D. 4. marts 2021

Pissassarfik og Tilioqs hørings svar til ”Selvstyrets bekendtgørelse nr. xx af xx. xxxx 2021 om bygningsreglementet”

Departementet for Boliger og Infrastruktur har anmodet Pissassarfik og Tilioq om at komme med eventuelle bemærkninger til ”Selvstyrets bekendtgørelse nr. xx af xx. xxxx 2021 om bygningsreglementet”

Figur 1: (3) Areal foran yderdør sænket nogle cm, så flugtvejsdøre og udadgående døre (1) kan åbnes om vinteren, når der ligger lidt sne og is på arealet. En skrånstillet rist (2) bruges til at udligne højdeforskellen. 4) Dørtrin, affaset. Fra TR 17621.

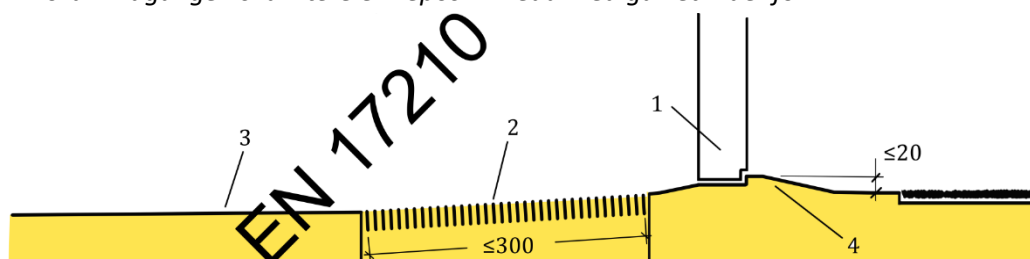
Kommentar: Dette er en uheldig bestemmelse om vinteren. Vi anbefaler at bestemmelsen ændres, eller at man som minimum tillader, at arealet sænkes nogle cm, så flugtvejsdøre og udadgående døre kan åbnes om vinteren, når der ligger lidt sne og is på arealet. En skrånstillet rist anbefales til at udligne. Se skitse ovenfor fra EN 17210.

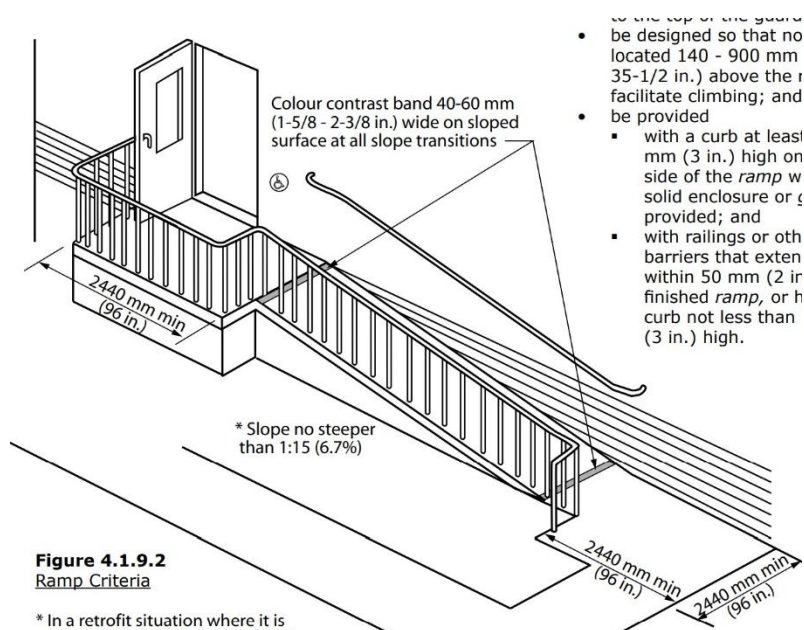
Kommentar: SBi 249 om boliger er ikke relevant for de fleste af de nævnte bygningstyper. Standarden EN 17210 (februar 2021) med tekniske specifikationer TR 17261 (medio 2021) foreslås henvist til i stedet, da den indeholder vejledning om næsten alle bygningstyperne. Se fx principskitse ovenfor for detailhandel, taget fra EN 17210.

Figur 5 og 6:

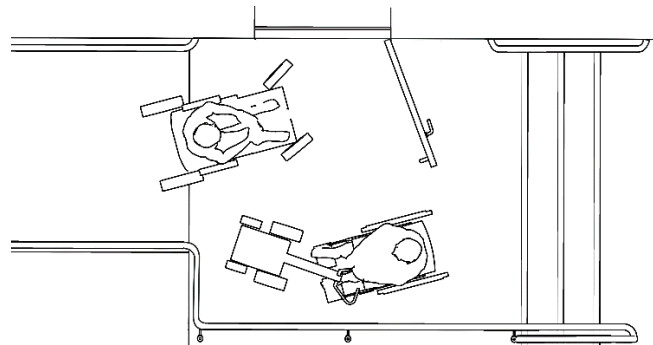
Kommentar: Illustrationerne bør først og fremmest vise vendediametre og dimensioner på de mere brugte typer kørestole og scootere i Grønland, fx 4-hjulede udendørs modeller og manuelle med kørestolstraktor foran. Se som eksempel tegningen her.

Figur 32: 1) Tilgængelig rute, 2) relativt sikkert sted, 3) elevator i egen brandsektion, 4) trappe med bredde og grund/stigning egnet til evakuering, 5) areal der friholdes til indsatsfolk, 6) trafik af evakuerende personer modsat indsatsfolk, 7) plads på mellemreos til bårtransport

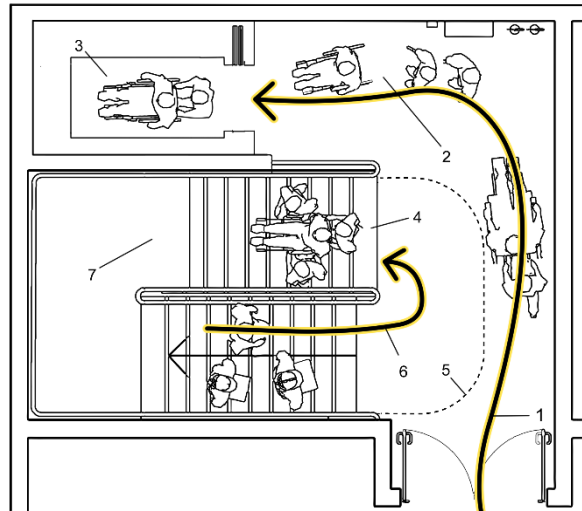
Kommentar: Evakuering frem til både et relativt sikkert sted (2) på etagen og til sikkert sted udenfor bygningen via elevator (3) bør illustreres, da det er dette, mange lande tilstræber nu. Se også EN 17210. Se som eksempel tegningen her.
